# PREVOST

Im99-38

DATE :	Novembre 1999	SECTION :	06
SUJET :	DÉSACTIVATION DE L'AVERTISSEUR SONORE LORS DE LA REMONTÉE DU SYSTÈME D'ABAISSEMENT DE LA SUSPENSION AVANT

FIGURE 1 : VUE INTÉRIEURE DU COMPARTIMENT ÉLECTRIQUE, VÉHICULE DE SÉRIE H3

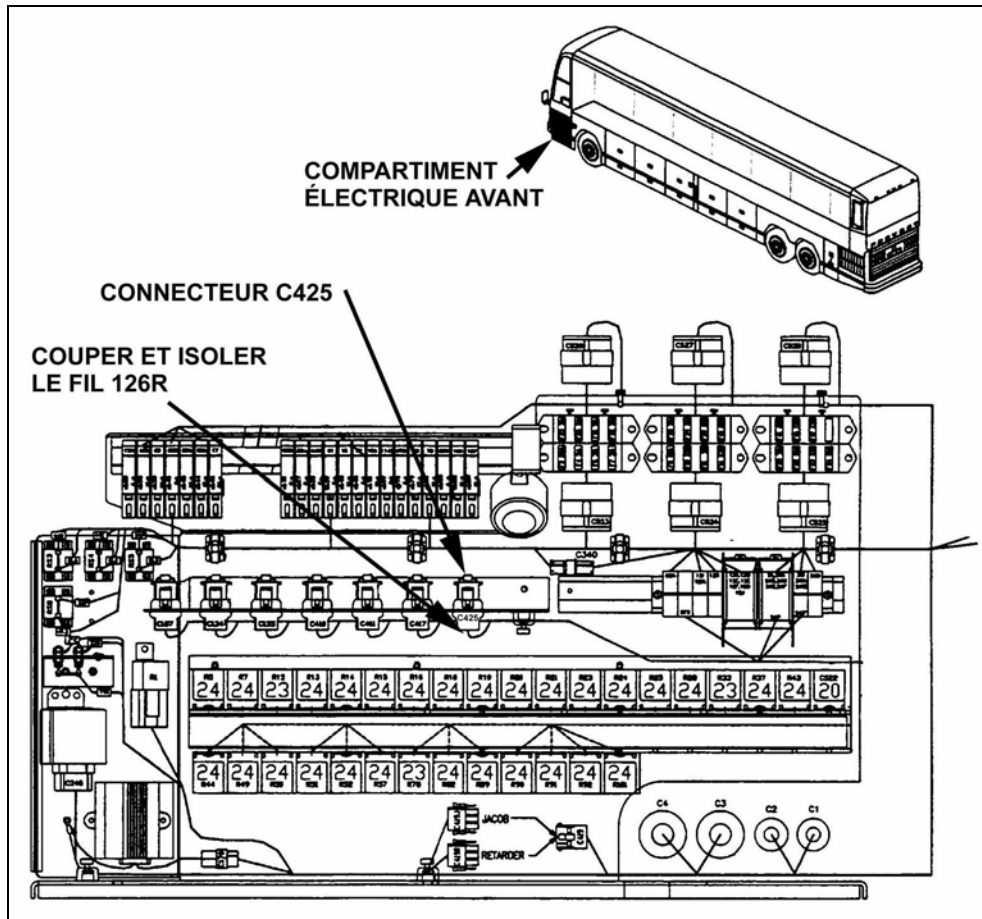
1. Ouvrir la porte du compartiment électrique et de service avant (figure 1).
2. Localiser le connecteur C425 identifié par une étiquette. Vous pouvez vous référer au schéma apposé sur la face intérieure de la porte du compartiment (figure 1).
3. Couper et isoler le fil identifié 126R de la diode D82. Celui-ci est connecté au port #13 du connecteur C425.

FIGURE 2 : COMPARTIMENT DE LA DIRECTION

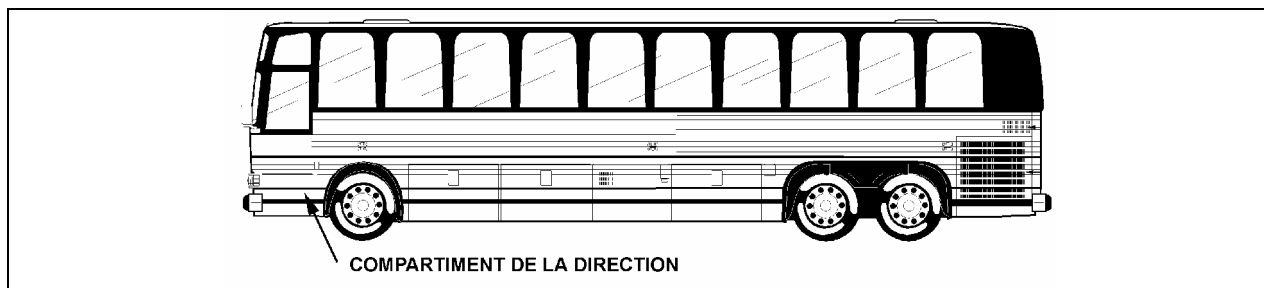
1. Ouvrir la porte du compartiment de la direction (figure 2).
2. Localiser le connecteur C180 identifié par une étiquette (figure 3).
3. Couper et isoler le fil identifié 126B de la diode D82. Celui-ci est connecté au port #10 du connecteur C180 (figure 3).
4. Refermer la porte du compartiment et remettre l'interrupteur principal d'alimentation à "ON".
5. Vérifier le fonctionnement du système d'abaissement de la suspension avant.
